Endringsnotat, 08.10.2025

OPPDRAAG	Mindemyren S14	DOKUMENTKODE	10216747-01-PLAN-NOT-13
EMNE	Endringsnotat begrenset høring	TILGJENGELIGHET	Åpen
OPPDRAAGSGIVER	Selvaag Bolig AS	OPPDRAAGSLEDER	Heidi Havelin
KONTAKTPERSON	Christian Flølo Geithus	UTARBEIDET AV	Astrid Vangdal/Mathilde Nome
KOPI	ANSVARLIG ENHET

2-2 Plankartet til begrenset høring 2025. Røde rammer viser utvidelser av planområdet. Det er gjort endringer med bussholdeplass i nord, utviding av fortau langs Fjøsangerveien, forbedring av vareleveringslommer og gangkryssing over bybanen i Kanalveien og etablering av areal for renovasjon i sør.

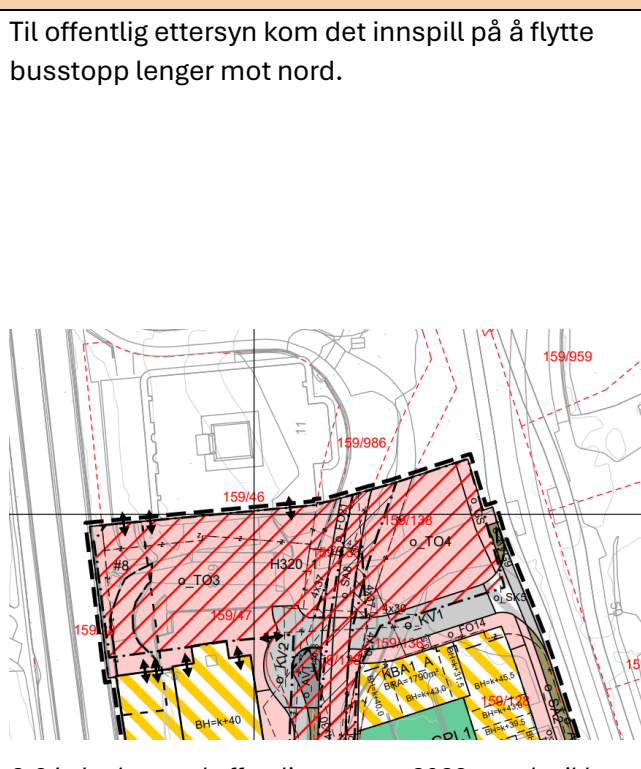
Offentlig ettersyn 2023	Begrenset høring 2025
Til offentlig ettersyn kom det innspill på å flytte busstopp lenger mot nord, i tillegg til å utvide mot vest for å få med hele fortausarealet langs Fjøsangerveien. Det kom også innspill på å gjennomføre RAMS-analyse for krysningsspunkt over Bybanen. Etter høring er det blitt behov for å legge til rette for renovasjon lenger sør for torg o_TO2.	Planavgrensningen er justert for å ta med nytt busstopp i nordvest, utvidet fortau i vest, mer torgareal og renovasjonspunkt for glass- og metall i sørvest og areal i Kanalveien for å ta med krysning av Bybanen og veien i øst.

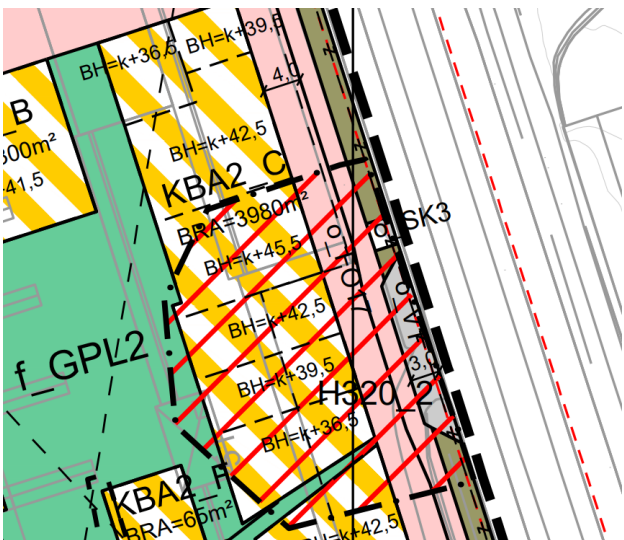
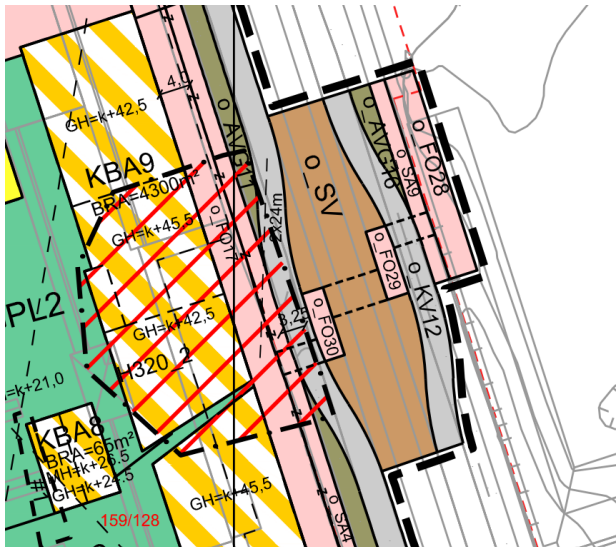
Offentlig ettersyn 2023	Begrenset høring 2025
Til offentlig ettersyn kom det innspill på å flytte busstopp lenger mot nord. 	Planavgrænsningen er justert for å ta med nytt busstopp som foreslås nordvest i planområdet. Med ny plassering av busslommen vil den få bedre kobling mot torgareal nord i planområdet, og bedre overgang mot internvei, fortau og bybane som befinner seg på et lavere nivå enn der bussholdeplassen ligger i Fjøsangerveien. 
2-3 I plankart ved offentlig ettersyn 2023, var det ikke planlagt kollektivholdeplass i nord.	2-4 Til begrenset høring i 2025, er det foreslått bussholdeplass langs Fjøsangerveien, nord i planområdet, med direkte forbindelse til torg og gangpassasje ned til Kanalveien.

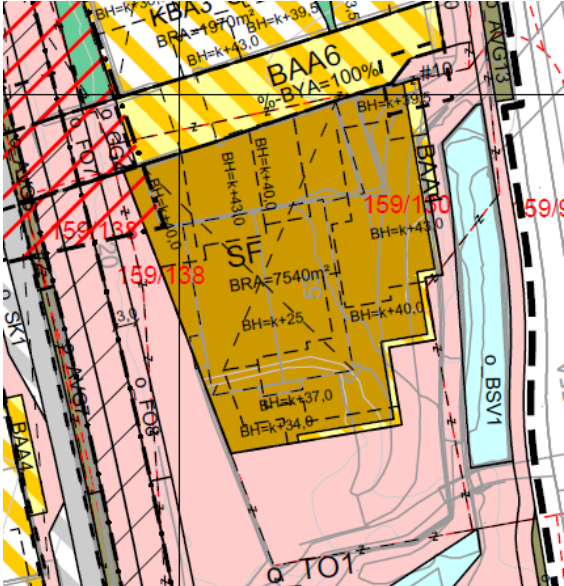
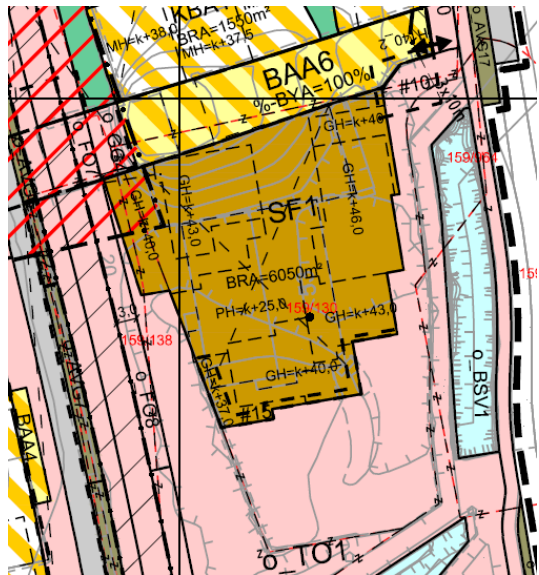
Offentlig ettersyn 2023	Begrenset høring 2025
Gangkryssing i Kanalveien var til høring vist som landingspunkter for gangkryssinger. Gangkryssinger var også vist i illustrasjonsplanen til høring.	Det har vært gjennomført en prosess om utforming og plassering av gangkryssingen. Fylket, bybanen og Bergen kommune har deltatt i RAMS-prosess sammen med utbyggerne på begge sider av Kanalveien. I tillegg til en ordinær RAMS-prosess har det vært gjennomført arbeidsmøter. Etter prosessen har foreslått det å regulere en gangkryssing sentralt i området med saksing for fotgjengere, venteplattformer langs bybanen etc. Det vises til plankart, illustrasjonsplan og systemdefinisjon for nærmere beskrivelse. Vedlagt planforslag til høring følger RAMS-analyserapport og signalsøknader for ny kryssing i Kanalveien og i Fjøsangerveien.
 2-5 Til offentlig ettersyn 2023 var gangkryssinger over Kanalveien kun vist som landingspunkter.	 2-6 Til begrenset høring 2025 er det arbeidet med RAMS-analyse. Dette har ført til bedre løsning for kryssing i Kanalveien som vist i kartutsnittet over.

2-11 Figuren over viser felt SF og torg sammenlignet med feltet i områdeplanen. Rødt felt er areal som endres fra torg til sentrumsformål, Gult areal endres fra sentrumsformål i områdeplanen til torg, blågrått areal er uteareal med utkraging i etasjene over.

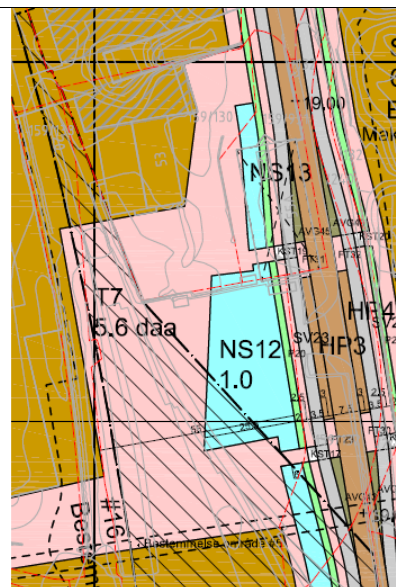
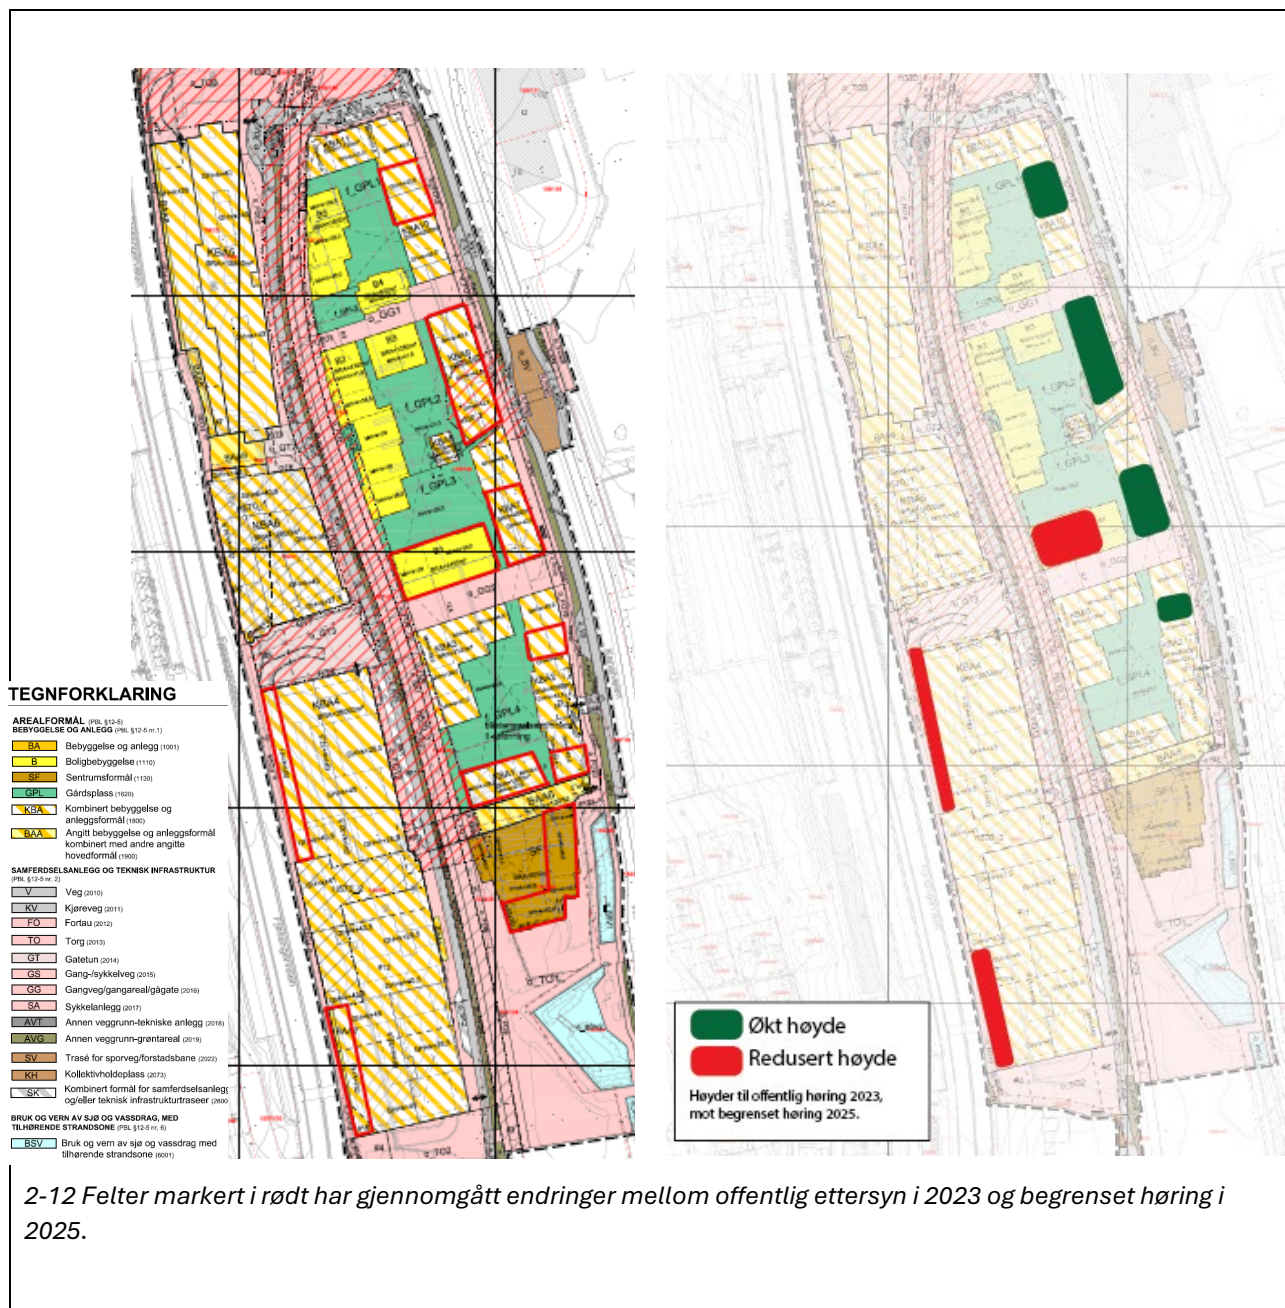
Offentlig ettersyn 2023	Begrenset høring 2025
Til offentlig ettersyn kom det merknader på at SF var utvidet inn i torgareal, og at utvidelsen av SF tok for mye av gangpassasjen på østsiden av o_TO1, og generelt torgareal på sørsiden.	Formålet SF er innskrenket inn i øst og sør slik for å redusere inngrep i offentlig torgareal. Samtidig er formålet utvidet noe mot vest. Nå er avstand fra bygningskroppen i 1. etasje ca. 8 meter fra kanalen på det smaleste. Det gir rom for sonedelt gangpassasje med vegetasjon og kantsone mot bygg.

- Torg i områdeplanen som foreslås endret til Sentrumsformål = **140m²**
- Sentrumsformål i områdeplanen som foreslås endret til Torg = **216m²**
- Torg/uteareal på bakken, utkraging i etasjene over = **84m²**
- Torg i områdeplanen som foreslås endret til Sentrumsformål (med utkraging) = **224m²**

2-12 Felter markert i rødt har gjennomgått endringer mellom offentlig ettersyn i 2023 og begrenset høring i 2025.

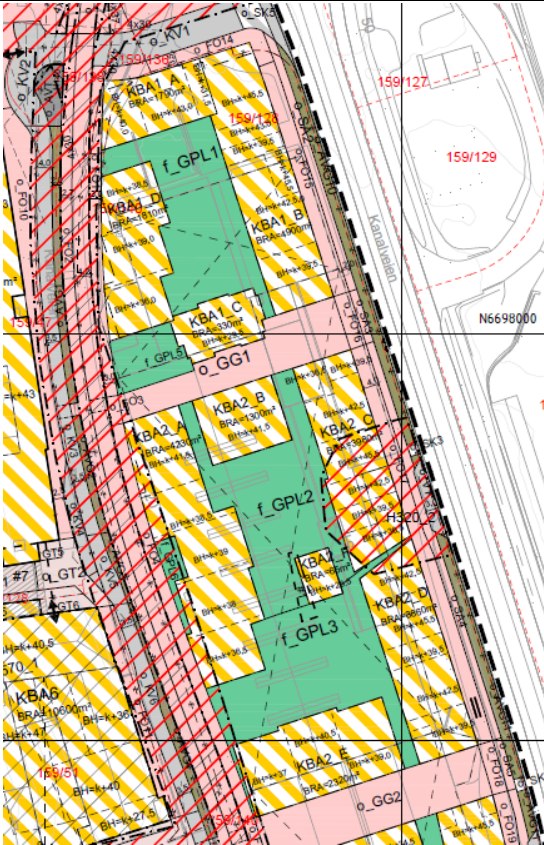
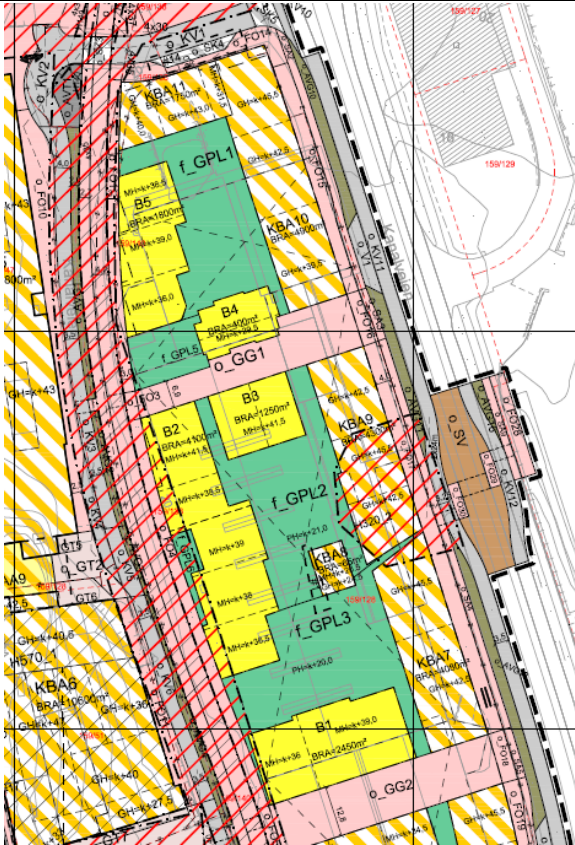
Offentlig ettersyn 2023	Begrenset høring 2025
Til offentlig ettersyn kom det merknad på at gårdsrommene må ha best mulig solforhold og det kom innspill på om byggehøyden kunne justeres. Det kom også innspill på at nabobyggene til Frydenbøgården måtte ha samme byggehøyde som den.	Det har i ettertid justert takvinkel, høyde og takform på KBA1 og B1. Areal som er tatt bort her kompenseres med å gjøre blokkene langs Kanalveien noe høyere. Dette skaper bedre solforhold inne i gårdsrommene. Felt SF er omformet og det er åpnet for høyere takhøyde. I felt KBA4 er takhøyden mot Fjøsangerveien redusert for å ivareta hensynet til verneverdier bedre. Figuren under markerer med rødt hvor takhøyden er redusert, eller økt.

2-13 Alle boligkvartal var regulert til KBA (kombinert formål) til offentlig ettersyn 2023.	2-14 Rene boligbygg ble regulert til rent boligformål (B felt i gult), til begrenset høring 2025.

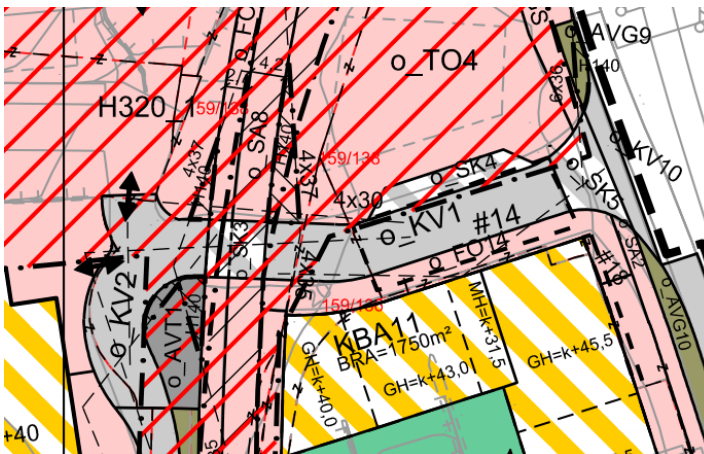
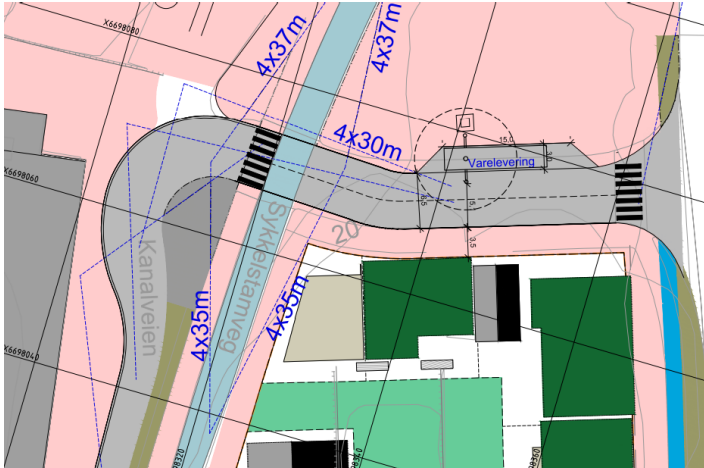
Offentlig ettersyn 2023	Begrenset høring 2025
Til offentlig ettersyn var hele boligkvartalene regulert til kombinert formål.	Etter innspill fra PBE er de rene boligbyggene regulert til boligformål (B1-B5).

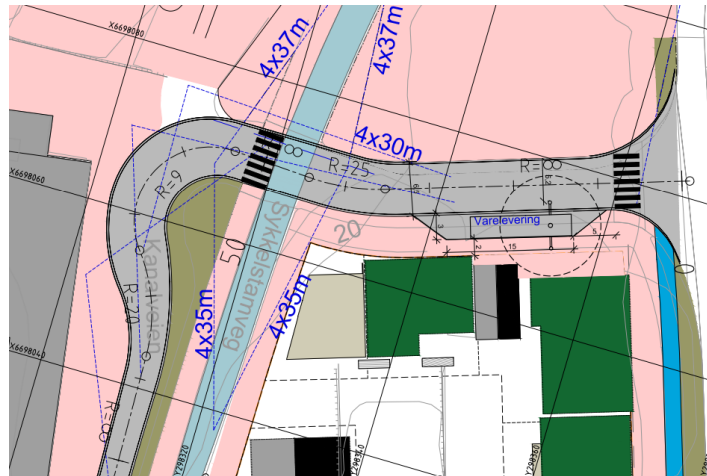
Offentlig ettersyn 2023	Begrenset høring 2025
Til offentlig ettersyn kom det innspill på at KV1 og svingen i KV2 måtte optimaliseres, og skrenke inn veiareal der det er mulig.	Veien er optimalisert i forhold til svingen og bredde på vei. Det er lagt inn ny shared space lomme for renovasjon (glass og metall) og fortau. Til begrenset høring er det vist to alternative løsninger i dette området. En løsning med lomme sør for veien, og en løsning med lomme nord for veien. Løsningen for veien er ulik i de to alternativene. Det vises til eget vedlegg som viser situasjonen for renovasjon/ glass- og metall i detalj.
 2-15 Utforming av o_KV1 og o_KV2 til offentlig ettersyn 2023.	 2-16 Bredde og sving på o_KV1 og o_KV2 er endret til begrenset høring 2025.

2-19 Alternativ 2, renovasjonsareal for glass og metall løses i #14 på sørsiden av o_KV1, dersom det ikke etableres i o_SK14.

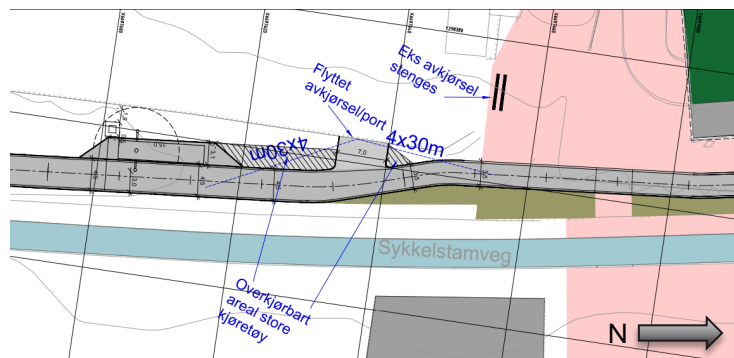
Offentlig ettersyn 2023	Begrenset høring 2025
Til offentlig ettersyn ble det etterspurt bedre løsninger for renovasjon, herunder glass- og metall.	Som følge av dette, er det nord i planområdet laget en løsning for renovasjon (glass- og metall) som åpner for to ulike alternativer. Løsning for renovasjon (glass- og metall) kan nå enten løses i felt o_SK4, eller innenfor bestemmelsesområde #14 på motsatt side av veien. Alternativ 1, lomme nord for o_KV1:  2-17 Alternativ 1 Lomme for renovasjon (glass og metall) er regulert inn i o_SK4. Løsning nord for o_KV1 i felt o_SK4:  2-18 Løsning for glass og metall innenfor o_SK4 er vist over.

2-22 Etter flytting av busslommen er det ikke behov for sanering av dekket. Kartutsnittene viser foreslått regulering.

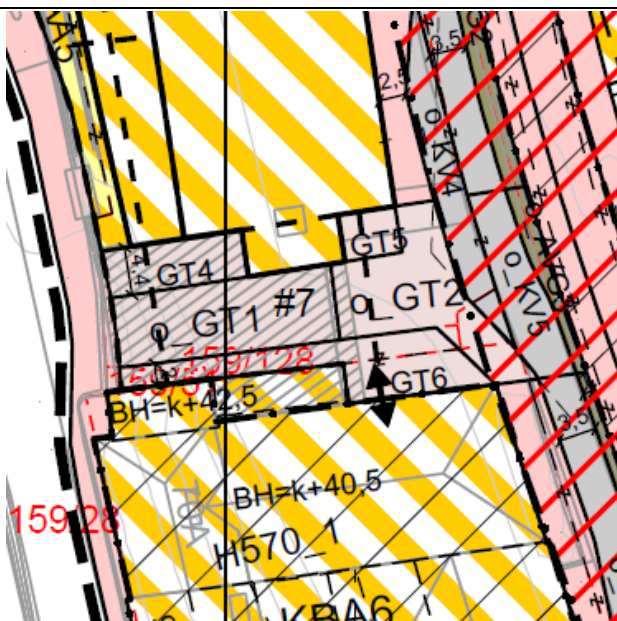
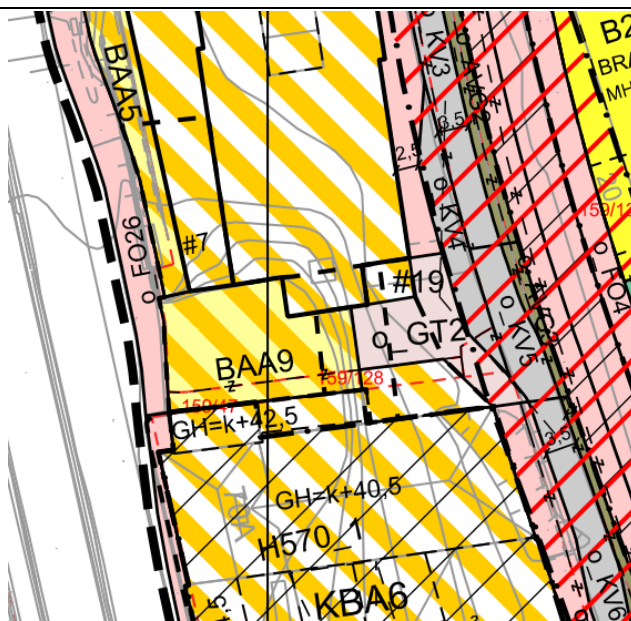
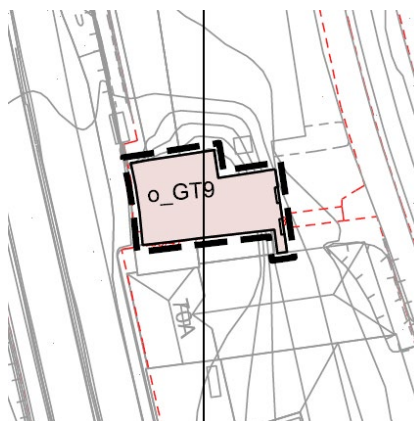
Til offentlig ettersyn var forslaget å sanere dekket som er mellom KBA5 og KBA6. Det kom innspill på at dette ikke var ønskelig.

Busslommen som i utgangspunktet lå ved dekket er nå flyttet lenger nord. Dermed er det ikke nødvendig å sanere dekket. Selve dekket er regulert som gatetun i vertikalnivå 3, mens rommet under dekket blir et lukket rom og er regulert til kombinert formål. Det skal etableres en ny snarveg som kan være i form av trapp mellom nivåene.

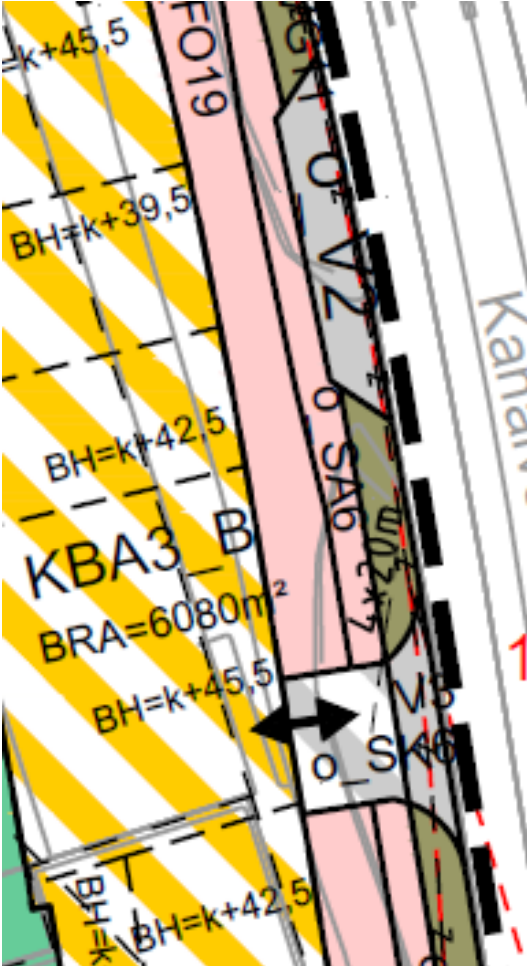
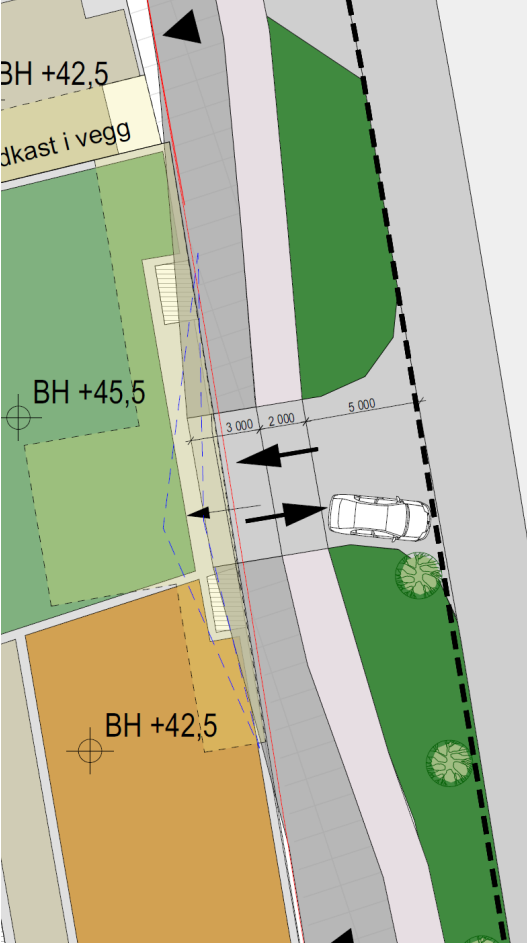
Offentlig ettersyn 2023	Begrenset høring 2025
Til offentlig ettersyn kom det merknader og innsigelse på at hele fortausbredden langs KBA5 måtte reguleres inn i tråd med områdeplanen.	Fortausbredden er justert iht. innsigelsen. Formålsgrensen til fortau langs Fjøsangerveien E39, reguleres i tråd med formålsgrensen til fortau i områdereguleringsplanen, med unntak av konflikt med verneverdig bebyggelse som ikke forutsettes revet. Fortauet reguleres til kombinert formål, slik at det åpnes for å beholde bebyggelse på nivå over og under fremtidig fortau. Se svar på innsigelse til Statens vegvesen.
 2-24 Plankartet viser regulert løsning for fortau langs Fjøsangerveien til offentlig ettersyn 2023.	 2-25 Illustrasjonen over viser utvidet fortau i blå linje. Grensen for fortau er nå i tråd med områderegulering, med unntak av konflikt med verneverdig bebyggelse som ikke skal rives. Fortauet er delvis regulert som kombinertformål BAA, for å gi mulighet til bebyggelse over og under fortauet.

2-30 Løsning med delvis hevet gårdsrom, til begrenset høring 2025.

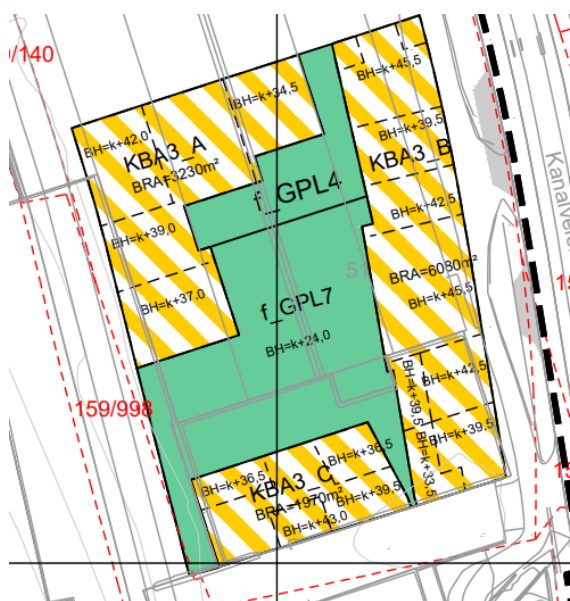
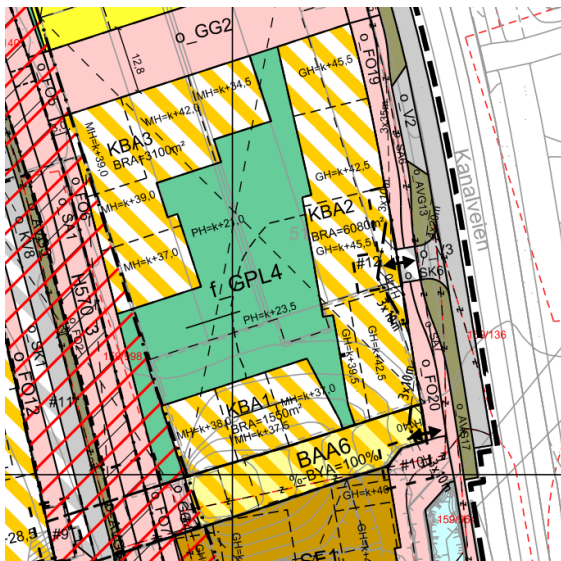
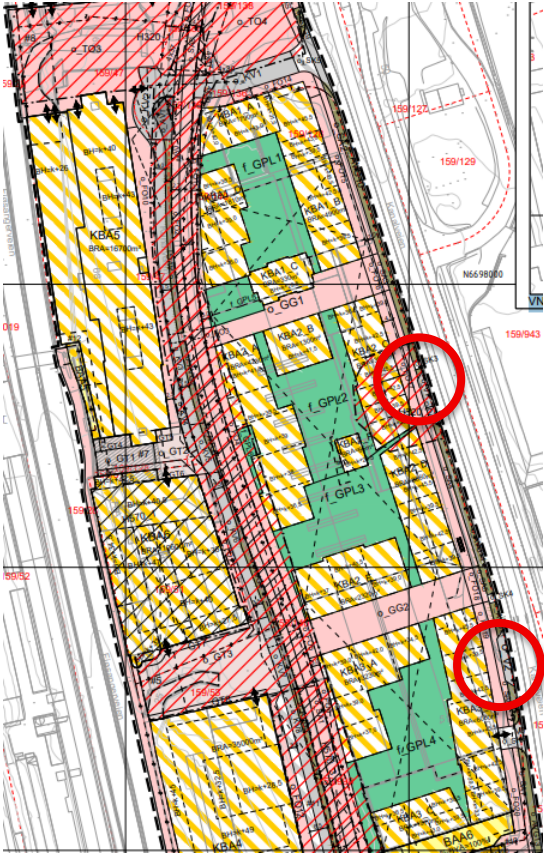
Offentlig ettersyn 2023	Begrenset høring 2025
Til offentlig ettersyn kom det innsigelse på trafikksikkerheten langs Kanalveien, for både vareleveringslommene, utkjørsel fra V3 og utkjørsel fra rampen fra BAA6.	Etter at planen har vært ute til offentlig høring er det gjort justeringer for å bedre trafikksikkerheten i Kanalveien. Utkjøring fra felles parkeringskjeller er utbedret, videre er det i plankartet regulert inn sikttrikant fra avkjørsel til felles parkeringskjeller og fra dagens avkjørsel fra rampe til parkeringsdekke for midlertidig situasjon. Vegplanlegger har sett nærmere på, og gjort justeringer på fortau, sykkelvei og vareleveringslommer, for bedre trafikksikkerhet og samhandling mellom disse. Disse endringene er beskrevet nærmere i svaret på Vestland fylkeskommune sin innsigelse.

Som følge av endringene i avkjørselen langs Kanalveien har vi fått en endring i gårdsrommet bak (kvartal 3). Her er deler av gårdsrommet hevet for å sikre kjørerampe til parkeringsanlegget som nå delvis er under gårdsrommet. Forslaget nå er en mellomting mellom de to som var på begrenset høring.
